ŁÓDZKA
SPECJALNA
STREFA
EKONOMICZNA

DIK.450.04.2023.ŁM

POWIADOMIENIE NR 3

Łódzka Specjalna Strefa Ekonomiczna S.A. w nawiązaniu do Zapytania Ofertowego, ogłoszonego postępowania konkurencyjnego nr DIK.450.04.2023.ŁM na „Wykonanie i montaż mebli wraz ze sprzętem AGD do wnętrza budynku „G” położonego na terenie ŁSSE S.A przy ul. Tymienieckiego 22G w Łodzi”, udziela odpowiedzi na uzyskane ww. postępowaniu pytania Oferentów.

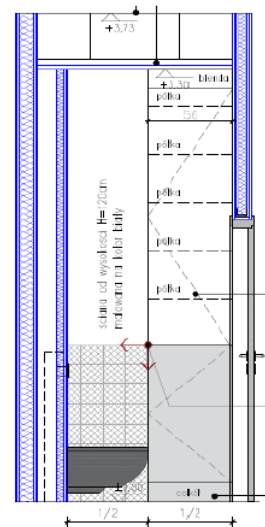
Pozycja ZM(wg. pliku excel wiersz 33.)- wpisany jest numer rysunku PW_AW- 14- natomiast z przesłanej dokumentacji wynika, że powinien być tu rysunek 02L. Załącznik do ZO ŁSSE_AKA_PW_AW_WIDOKI_G0_WC-G.0-04_18.pdf- proszę o potwierdzenie. Dodatkowo proszę o potwierdzenie co wchodzi w zakres wyceny tej pozycji. Jedynie element jak z obrazka-czy każdy rysunek z wymienionego załącznika. Czy w tej pozycji do zakresy wyceny należą również elementy wyposażenia sanitarnego nie wyszczególnione w pliku Excel jako oddzielne pozycje (np. na rzucie jest bateria Roca Loft-E- a nie ma jej wyszczególnionej w otrzymanym pliku).

Dla wskazanej zabudowy nie został opracowany osobny rysunek techniczny.

Przedstawiony fragment jest widokiem ścian z projektu wykonawczego.

Wycena dotyczy:

- wykonania drzwi w 2 kolorach zamykanych na klucz (bez pochwytu) - wykonawca / dostawca ma obowiązek dopasować kolor frontów do koloru płytek na budowie oraz przedstawić do akceptacji projektanta oraz inwestora próbkę wielkości min. 20x30cm

- półek wewnątrz zabudowy – wewnątrz oraz półki wykończone obustronnie laminatem odpornym na zarysowania w kolorze grafitowym (kolor analogicznie jak dolny front)

- konstrukcji oraz wszystkich niezbędnych elementów do zamontowania drzwi oraz półek – szczegóły do ustalenia z projektantem na etapie rysunków warsztatowych przedstawionych przez wykonawcę / dostawcę.

Wycena tej pozycji nie uwzględnia dodatkowych elementów wyposażenia jak bateria Roca Loft-E – element obecnie jest już zakupiony oraz zamontowany przez GW na budowie.

Przed realizacją wykonawca / dostawca ma obowiązek wykonać dokładne pomiary na budowie.
